Министерство транспортного строительства СССР  
ГЛАВТРАНСПРОЕКТ  
ГИПРОТРАНССИГНАЛСВЯЗЬ  
аврель 1971г. Шифр "ДЦ" № 1247/679 Составил Орехов

### ИЗМЕНЕНИЯ В СХЕМЕ ТИПОВЫХ СТАТИВОВ Л И М ДИСПЛЕЙЧЕРСКОЙ ЦЕНТРАЛИЗАЦИИ СИСТЕМЫ ЧДЦ-66

Приложение к указанию  
Н-1247/679 лист 1

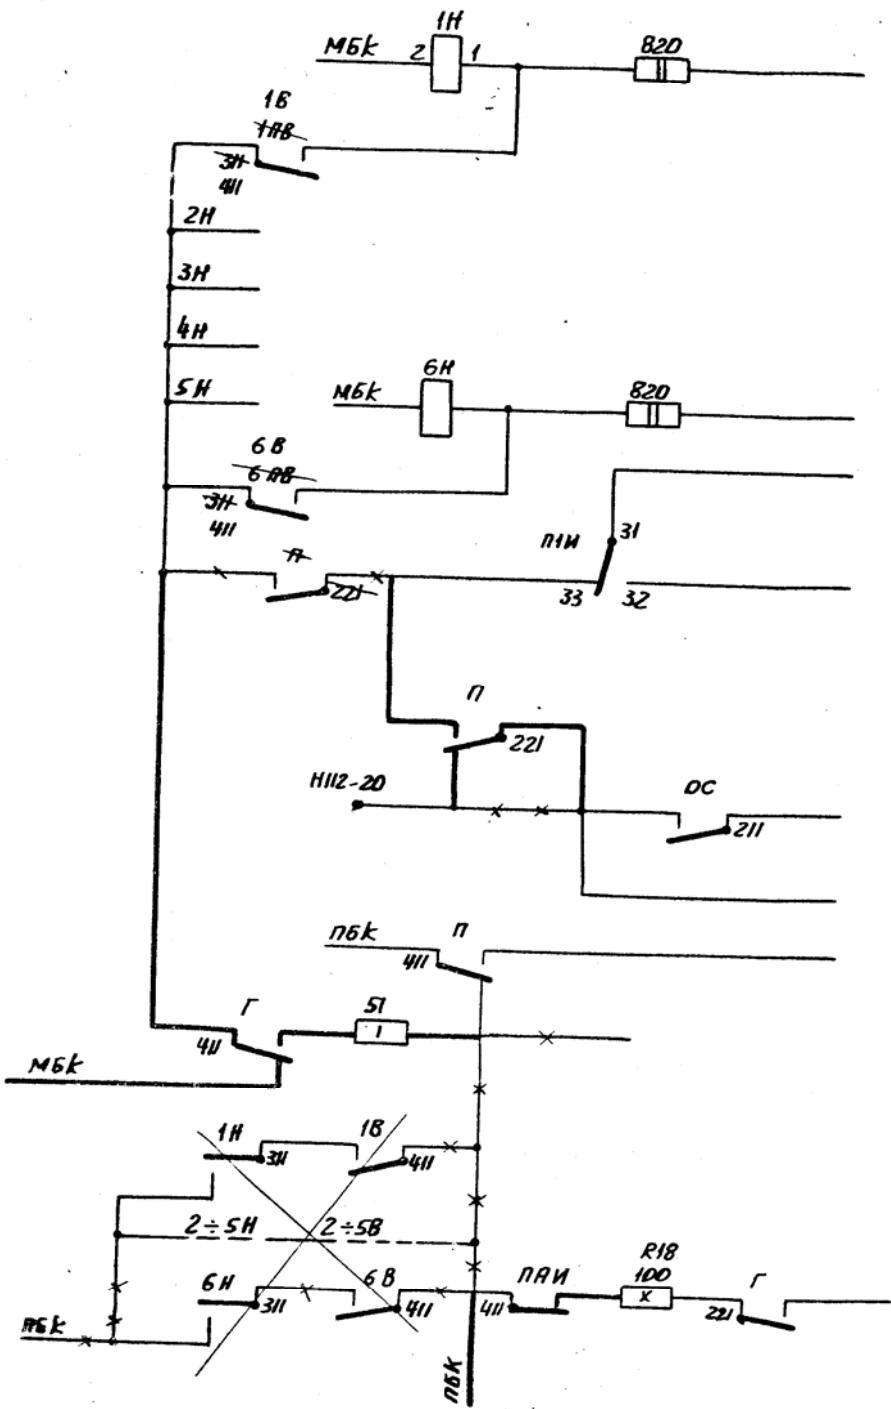
- а/ реле П заменено на № 617.00.14, 120 ом, с контактным набором 197-97-197;
- б/ реле ОС заменено на № 617.00.16, 280 ом, с контактным набором 17-7-17;
- в/ в цепь питания схемы реле В введены контакты 4II-4I3 реле ОС и 2II-2I3 реле 4ИГ и 5ИГ

- г/ контакты 3II-8I2 реле ПВ в цепи возбуждения реле Н заменены на контакты 3II-8I2 реле В;
- д/ в цепь возбуждения реле Н введены контакты 4II-4I8 реле П, 4II-4I2 реле Г и резистор R47-51 ом, 1 вт.
- е/ с целью освобождения контакта 4II-4I2-4I8 реле Г, в схему реле Г введен контакт 42I-422-428 реле II;
- ж/ в схеме реле ОС контакт 22I-222 реле ОС заменен на 2II-2I2; в цепь возбуждения реле ОС введен контакт 22I-222-228 реле П, переключающий эту цепь на прием сигнала квитирования.

Примечание. Чертеженной линией показан дополнительный монтаж, а демонтируемый закрашен.
